Technische Mitteilung / Service Bulletin

TM TAE 125-0009, Revision 1 / 29.10.04
TM TAE 125-0009, revision 1 / October 29th, 2004

Schraubensicherung Lagerschild Hochdruckpumpe
Screw Retention - Bearing Shield High Pressure Pump

TAE 125-01 in allen Einbauten
TAE 125-01 in all installations

Bild 1/ Figure 1

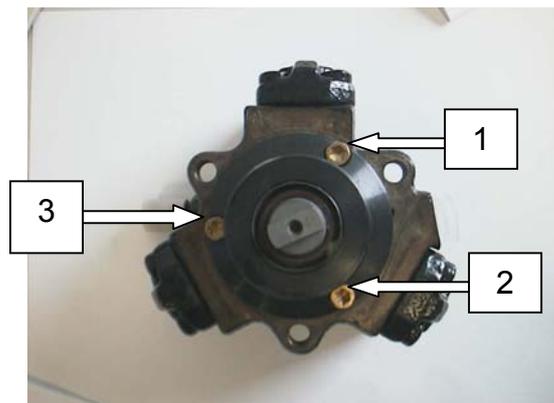
Lösen der Schraubverbindung und damit Treibstoffverlust möglich
Loosening of the screws and therefore loss of fuel is possible

1. Ausbau der Hochdruckpumpe nach RM-02-01 Kapitel 11
2. Lösen von Schraube 1 (siehe Bild 1).

■ **Achtung:** Es ist unbedingt nur jeweils an einer Schraube die Prozedur vorzunehmen! Ein vollständiges Lösen des Lagerschildes ist nicht zulässig!

■ **Achtung:** Sollten die Schrauben sich nicht lösen lassen oder beschädigt werden, muss die Hochdruckpumpe ausgetauscht werden !

3. Schraube mit Aceton entfetten und anschließend trocknen lassen.
4. Loctite 243 (blau mittelfest) auf das Gewinde der Schraube auftragen

■ **Achtung:** Bei der Verwendung von Loctite 243 (blau, mittelfest) ist nur ein dünner Film auf etwa 3 Gewindegänge aufzutragen. Tropfenbildung am Gewinde, sowie aus der Schraubenverbindung austretende Sicherungsflüssigkeit, ist ein Indiz für zu reichlichen Gebrauch und ist daher zu vermeiden.

5. Wieder einsetzen der Schraube und mit Drehmomentschlüssel unter 11 +/- 1 Nm anziehen.
6. mit Schraube 2 (Bild 1) wie in Punkt 2 bis 5 beschrieben verfahren.
7. mit Schraube 3 (Bild 1) wie in Punkt 2 bis 5 beschrieben verfahren.
8. Installation der Hochdruckpumpe nach RM-02-01 Kapitel 11.

1. Remove the High Pressure Pump as described in RM-02-01 Chapter 11
2. Loosen Screw 1 (Figure 1)
 - **Caution:** The procedure must be performed on only one screw at a time! A complete removal or loosening of the bearing plate is prohibited!
 - **Caution:** If it is not possible to loosen the screws or they are damaged, the High Pressure Pump has to be exchanged.
3. Degrease using Acetone, allow to dry
4. Apply Loctite 243 (blue, medium strength)
 - **Caution:** When using Loctite 243 (blue, medium strength) only apply a thin film to approximately the first three threads. Formation of drops is an indication of excessive usage and must be avoided.
5. Reinstall screw, torque to 11 +/- 1NM.
6. Repeat Steps 2 to 5 for Screw 2 (Figure 1)
7. Repeat Steps 2 to 5 for Screw 3 (Figure 1).
8. Install the High Pressure Pump as described in RM-02-01 Chapter 1
